【改善箇所説明図】

【不具合発生箇所】

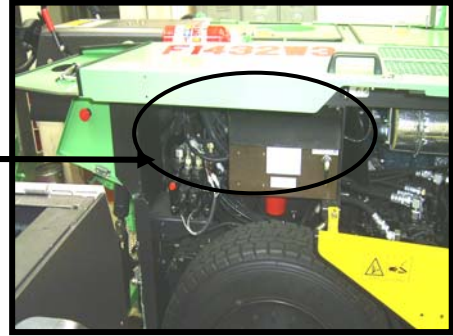
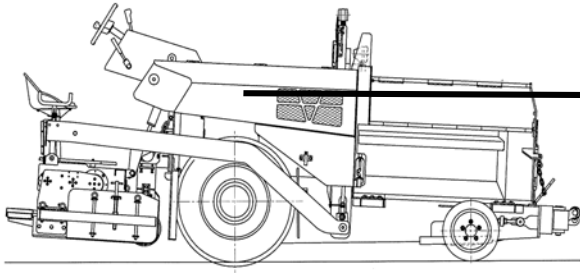
車両に備えられている配線ボックスの防水処理が不適切なため、雨水等が配線をつたい配線ボックス内に浸入する場合がある。そのため、配線ボックス内の走行リレーボードが腐食し、最悪の場合走行できなくなるおそれがある。

改善前

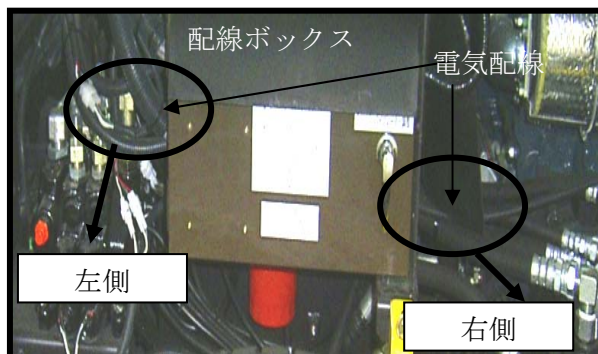
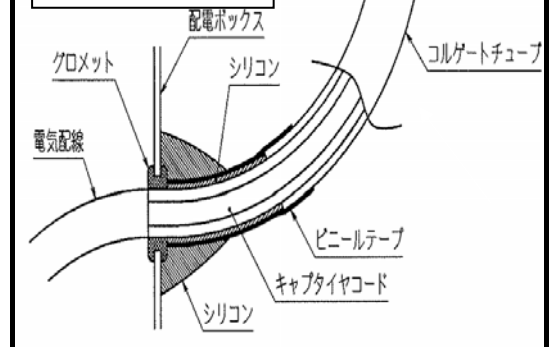
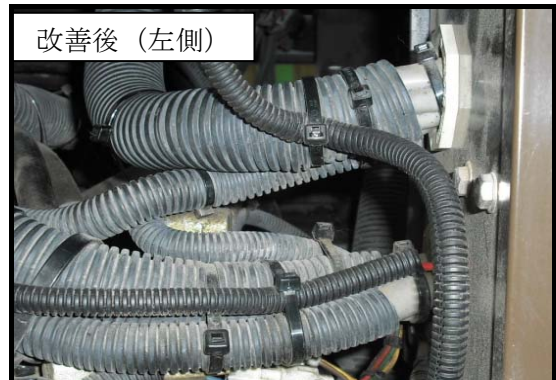
取り回しを変更（配線を弛ませる）

全車両、配線ボックスに防水処理を行うとともに、配線の取り回しを変更する。また、走行リレーボードを点検し、腐食している場合は新品と交換する。
